ELEKTRISCHE INSTALLATIES OP LAAGSPANNING EN OP ZEER LAGE SPANNING (Boek 1 - KB 08/09/2019)

Plaats controle: Trappistenweg 35a, 8978 WATOU
EAN-code installatie: 541 448 860 014 345 894
Tarief teller(s): Slimme (digitale) meter
Nummer teller(s): 1SAG3105087390 DNB: Fluvius
Index teller(s): 11466 / 13127 Type lokaal: Woning
Type installatie: Wooneenheid

Type controle: Controlebezoek bestaand gedeelte (6.5) + gelijkvormigheidscontrole vóór de ingebruikname (6.4)
Datum uitvoering: ☐ Vóór 01/10/1981 ☐ Na 01/10/1981 en vóór 01/06/2020 ☒ Na 01/06/2020
Nota's: Zie rubriek "VASTSTELLINGEN - Opmerkingen"
Afwijkingen (Deel 8): Niet toegepast
Herkeuring op verslag: /

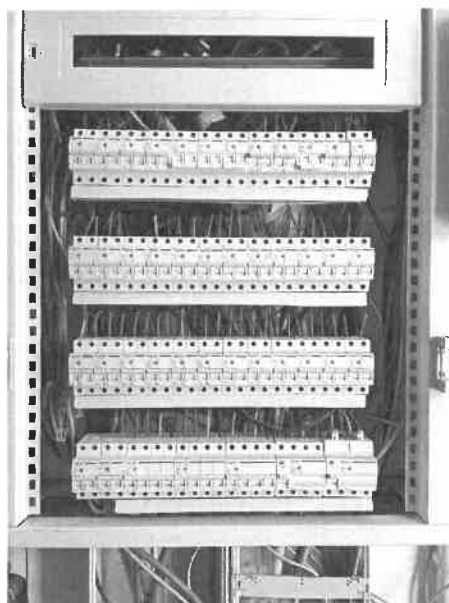
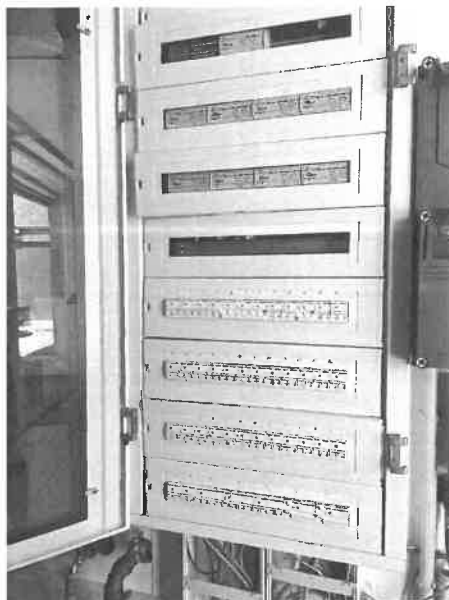
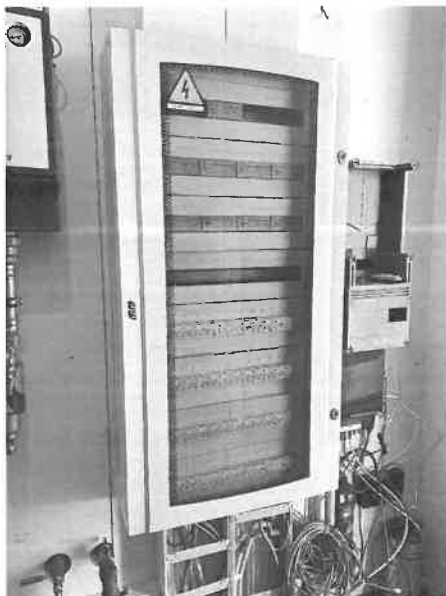
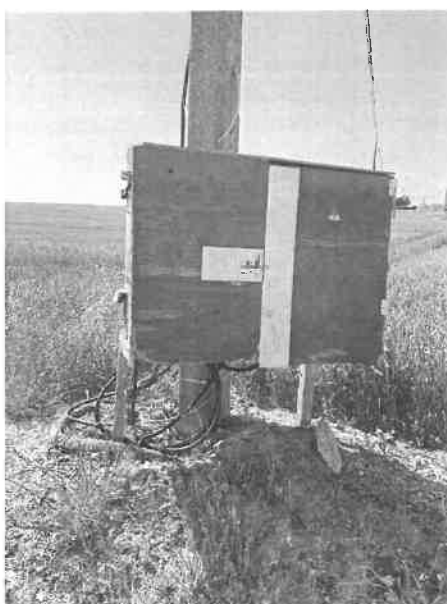
- Extra opmerkingen:
de installatie is op dit moment nog aangesloten op de werfkast die buiten opgesteld staat. De teller bevindt zich in deze werfkast (zie foto's in bijlage).
